|  | CONCEPTO TÉCNICO SOBRE NECESIDAD DE ESTUDIOS DETALLADOS DE AMENAZA Y RIESGO POR FENOMENOS DE REMOCIÓN EN MASA DENTRO DEL TRÁMITE DE LICENCIA URBANÍSTICA | Código: | GPR-FT-10 |

| 1.1 CONCEPTO TÉCNICO No. CT: | CT-7521 |

| 2.2 PROYECTO: | Vivienda |
| 2.6 DIRECCIÓN: | Carrera 5A Este No 4 - 65 |

Figura 1. Localización general del proyecto ubicado en la Carrera 5A Este No 4 - 65 del barrio El Guavio de la Localidad de Santa Fe en el Plano Normativo de Amenaza por Remoción en Masa del POT (Decreto 190 de 2004), el cual se localiza en una zona de **AMENAZA MEDIA**.

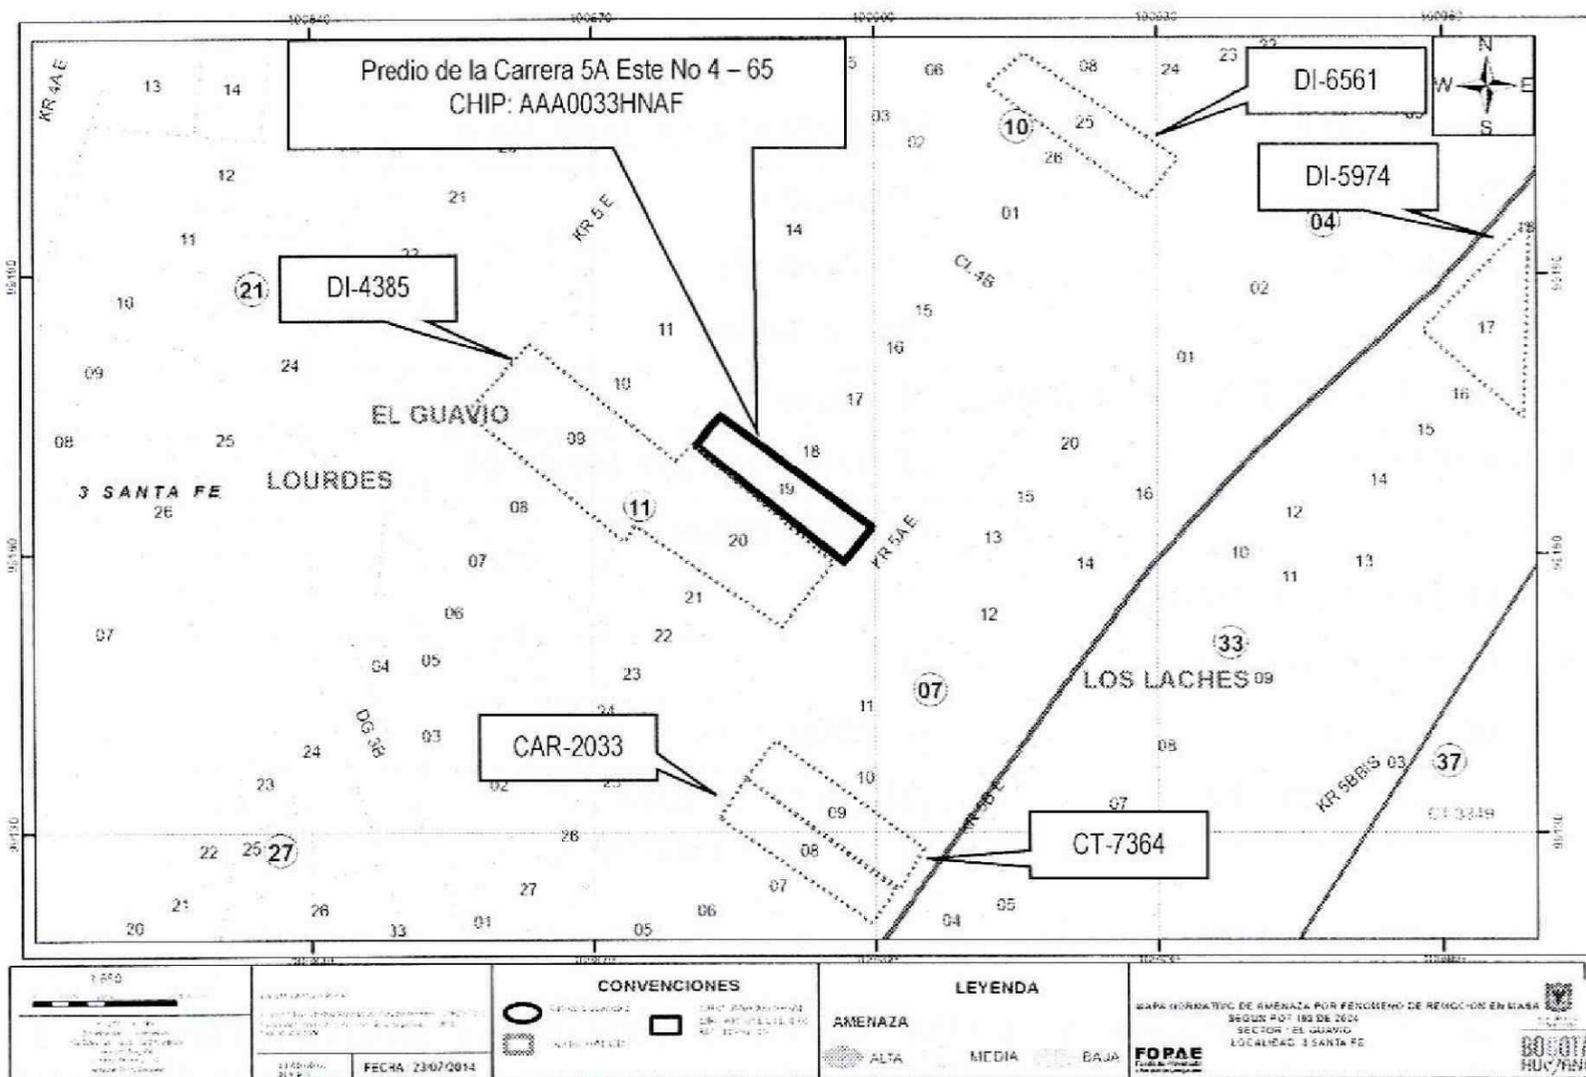
Conforme con el plano normativo de “Amenaza por Remoción en Masa” del Plan de Ordenamiento Territorial de Bogotá - POT, el sector donde se localiza el proyecto “Vivienda” se ubica en la Carrera 5A Este No 4 - 65 del barrio El Guavio de la Localidad de Santa Fe, se encuentra en una zona de **AMENAZA MEDIA** por procesos de remoción en masa (Figura 1).
